## 改善箇所説明図

### 基準不適合発生箇所

### 改善前(架装車、架装物により形状、取付け位置が異なる)

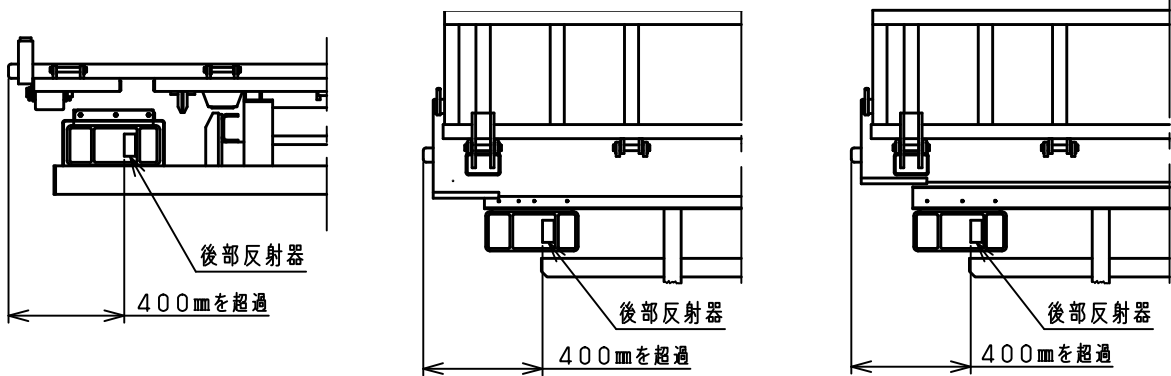
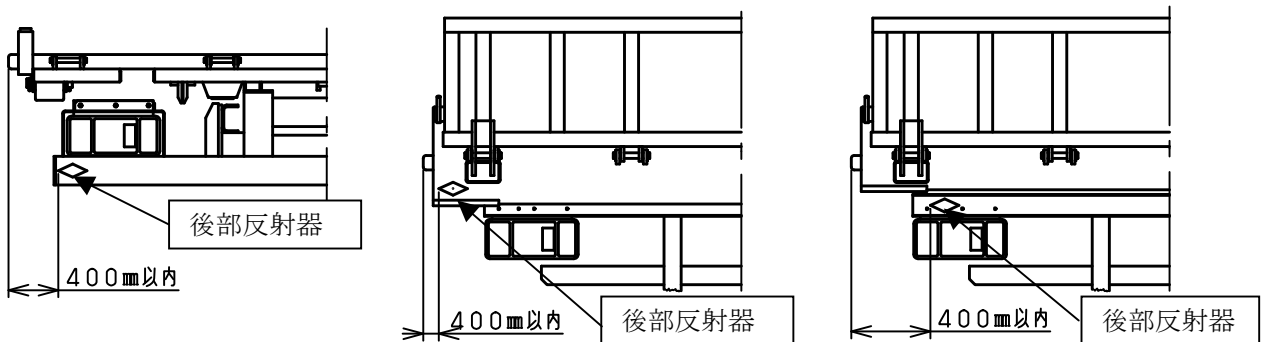
車両運搬車において、後部反射器の取付け位置が不適切なため、車両最外側からの寸法が保安基準に適合していない。

改善の内容 全車両、保安基準に適合する位置に後部反射器を追加する。

識別：追加する後部反射器の有無にて容易に識別可能なため、特別な識別は行わない。
